WZP.271.1.46.2022

Dotyczy: „Budowa budynku handlowo - usługowego wraz z niezbędną infrastrukturą techniczną oraz rozbiórkę istniejących budynków na terenie targowiska miejskiego przy ul. Płońskiej w Ciechanowie realizowanego w ramach zadania inwestycyjnego pn.: „Budowa Zielonego Targu w Ciechanowie”.

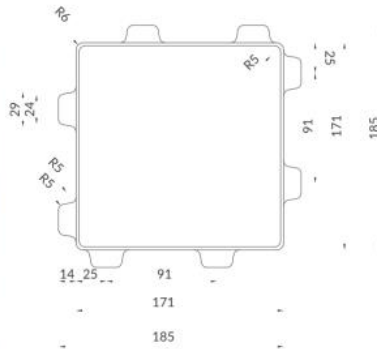
1. Gdzie znajduje się projekt rozbiórek? Nie mogę go odnaleźć w pobranej dokumentacji:

Przewiduje się również rozbiórkę lub zaślepienie instalacji zewnętrznych które obsługiwały w/w budynki w tym rozbiórkę istniejącej instalacji napowietrznej oświetlenia terenu i zasilania budynków.

Projekt budowlany rozbiórki znajduje się w drugiej części niniejszego opracowania.

Odpowiedź Zamawiającego: Brak jest oddzielnego opracowania obejmującego rozbiórkę budynków wraz z infrastrukturą. Powyższy opis został sporządzony na podstawie opisu do projektu dla potrzeb uzyskania pozwolenia na budowę i rozbiórkę. Druga część opracowania to projekt architektoniczno-budowlany. Oprócz opisu towarzyszą mu rysunki (inventaryzacja) budynków do rozbiórki, w zakresie niezbędnym do uzyskania pozwolenia. Nie ma w nim żadnych dodatkowych technologii, opisów, ani czynników wpływającym na wycenę rozbiórki obiektów. Projekt w załączeniu (link dokumentacja Projekt)

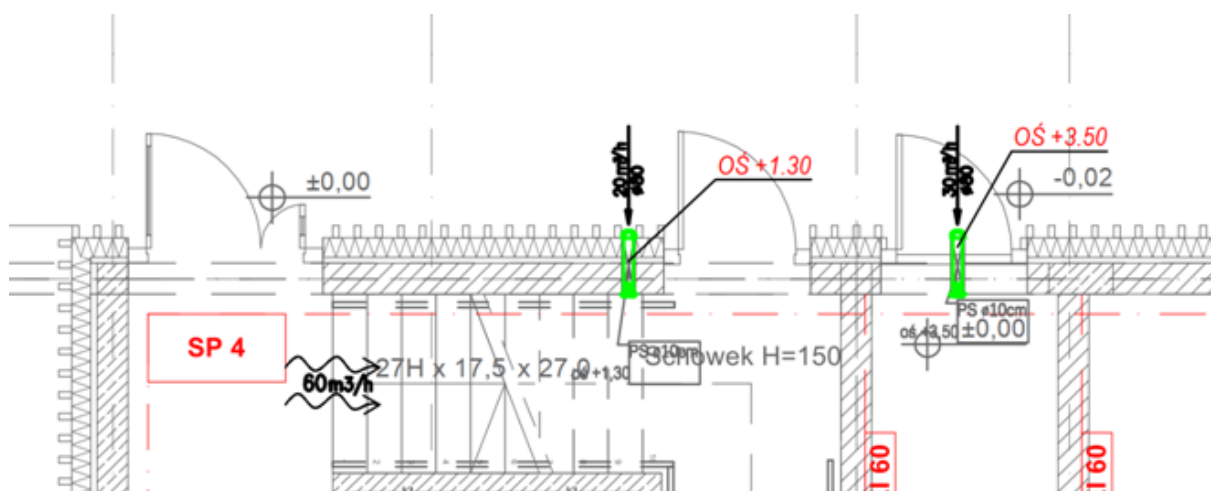
11. Na rzucie parteru (zdjęcie poniżej) jest zaprojektowany transfer powietrza w ścianie, nie jest on opisany. Proszę o potwierdzenie, że są to nawietrzaki ściennie. W której pozycji kosztorysu zostały one ujęte, czy należy je dopisać jako pozycja dodatkowa. Jakie parametry techniczne powinny spełniać (np. akustyczne). Gdzie znajduje się szczegółowy opis tych urządzeń?

Odpowiedź Zamawiającego: Tak, są to nawietrzaki ściennie. Nawietrzaki te należy uwzględnić w wycenie. Jedyne wymagania stawiane przyjętym nawietrzakom są wydajność (20m³/h dla schowka i 30m³/h dla rozdzielni elektrycznej), oraz kolor zewnętrzny oprawy i maskownicy urządzenia – RAL9010 jak elewacji budynku.
